# 1. ERLÄUTERUNGSBERICHT

Die Errichtung von sechs Wohngebäuden auf den Grundstücken Fl.Nr. 607/ und 607/3 der Gemarkung Au i.d. Hallertau wird von der „Freien Tankstelle Heigl e.K.“ Inh. Christine Forster, Freisinger Straße 20, 84072 Au i.d. Hallertau getragen. Zu diesem Zwecke wird zwischen dem Markt Au i.d. Hallertau und dem Vorhabensträger ein Städtebaulicher Vertrag geschlossen. Dazu wird der bereits bestehende Bebauungsplan „Hochfeld“ geändert (4. Änderung des Bebauungsplanes Hochfeld)

Das bestehende MW-Kanalnetz des Marktes Au i.d. Hallertau ist bei größeren Regenereignissen hydraulisch überlastet. Das hier vorgestellte Planungskonzept für die Niederschlagswasserableitung aus dem Baugebiet „Hochfeld“ soll Lösungswege aufzeigen, anfallendes Niederschlagswasser möglichst schadlos abzuführen.

**Projekt:** **Bebauungsplan Hochfeld in Au**  
**Planungskonzept Niederschlagswasserentsorgung**

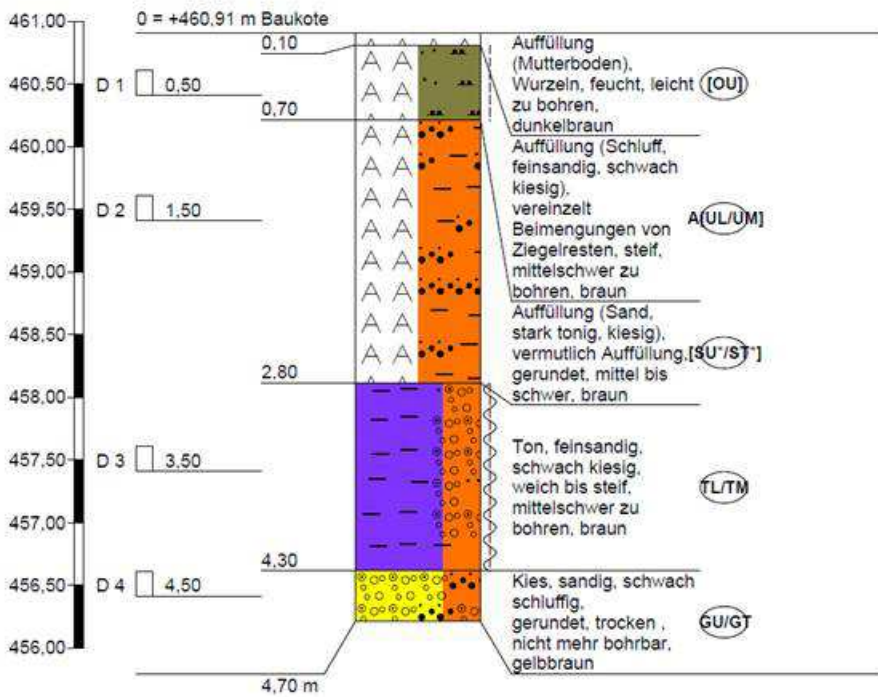
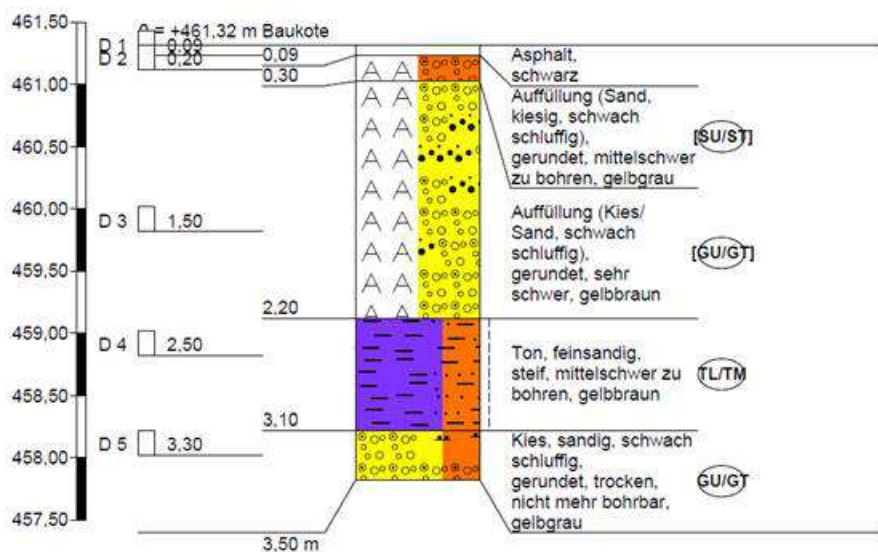
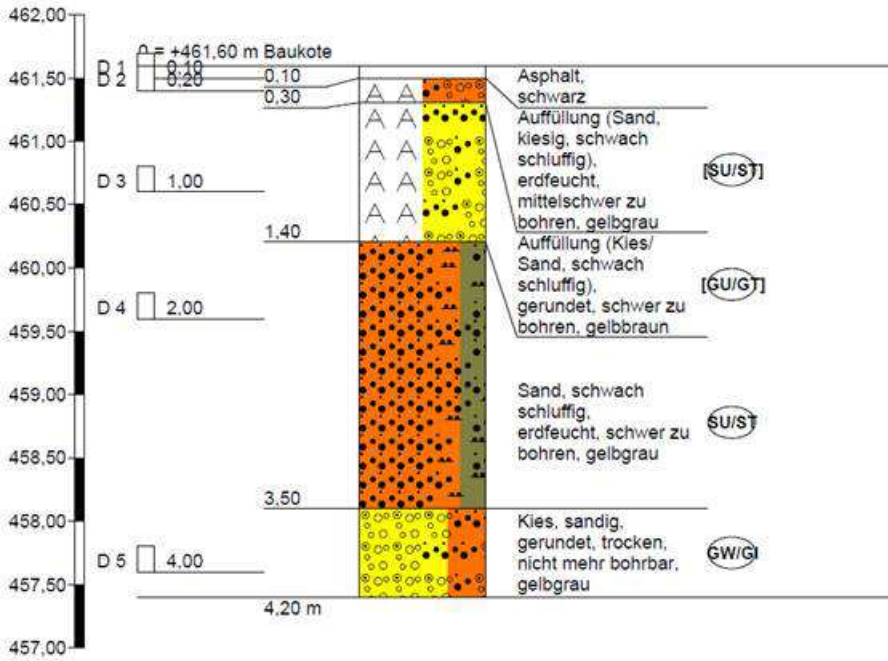
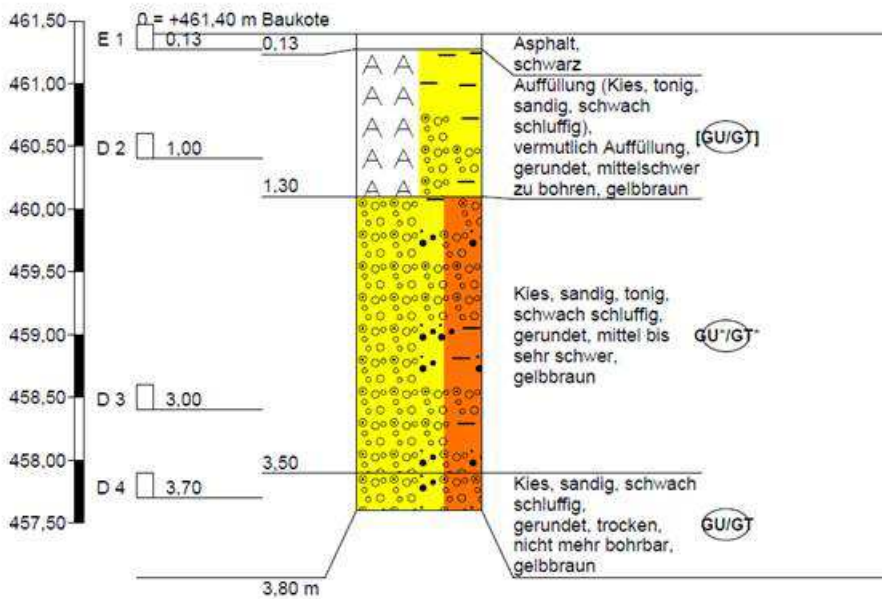
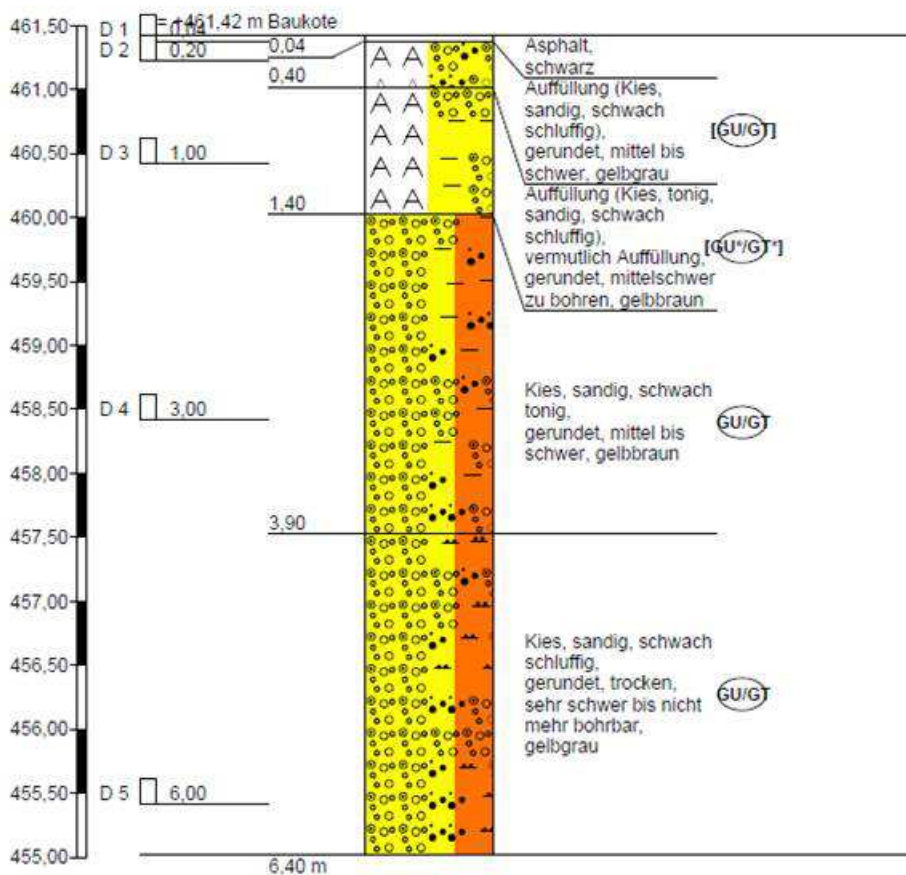
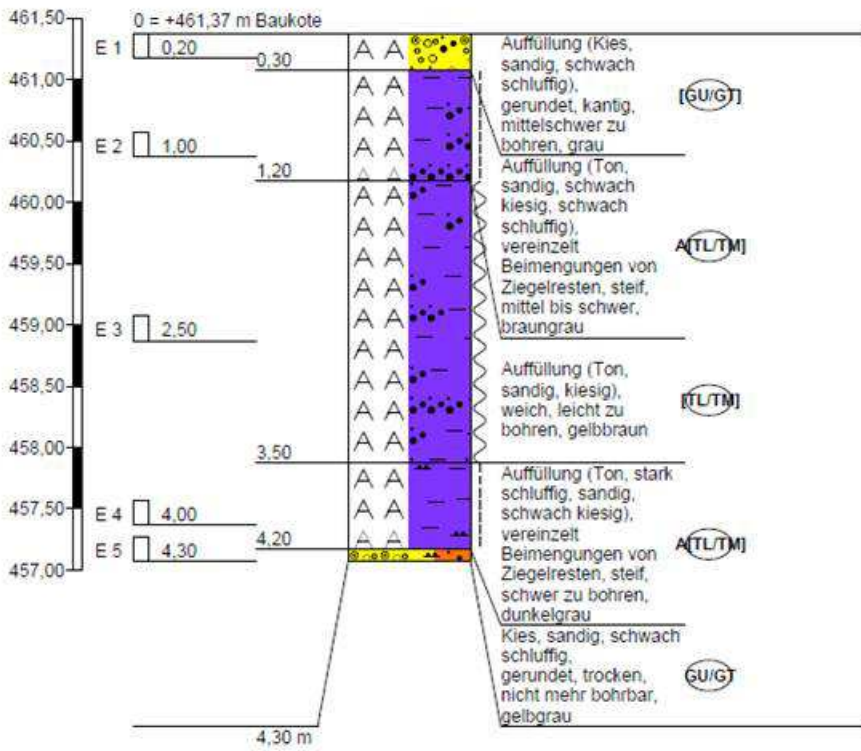
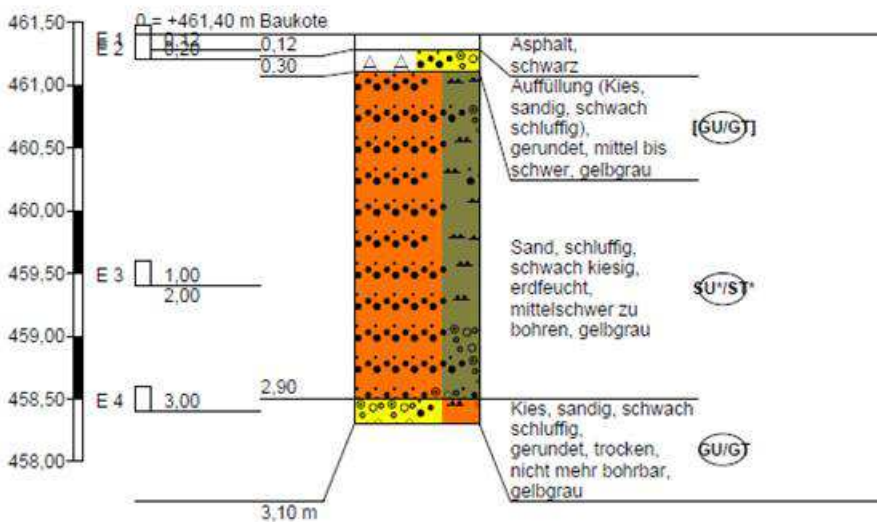
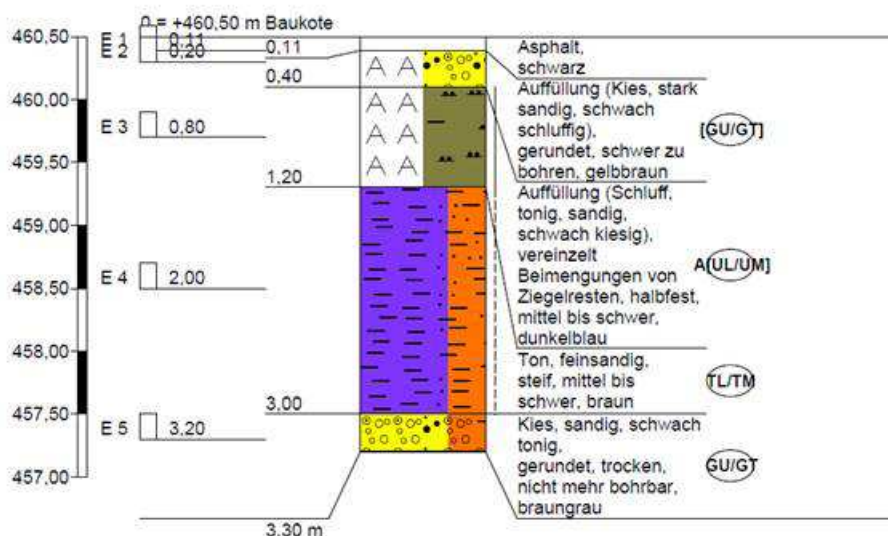
Anhand der geotechnischen Untersuchungen, einschließlich der Bohrprofile des geotechnischen Berichts vom 04.03.2022 (s. unten angefügte Screenshots), ist nachgewiesen, dass ein gut versickerungsfähiger, kiesiger Boden in Tiefen zwischen 3m -4,3 m anzutreffen ist. Hier wären Versickerungsschächte ohne weiteres plan- und ausführbar. Wenn die Versickerungsfähigkeit von Seiten des Planungsbüros als grenzwertig angesehen wird, bleibt immer noch eine Kombinationslösung aus Versickerung und Einleitung in den Mischwasserkanal. Dies ist die aus wasserwirtschaftlicher Sicht beste Lösung! Eine alleinige Einleitung in den Mischwasserkanal befürworten wir von Seiten des WWA München nicht.
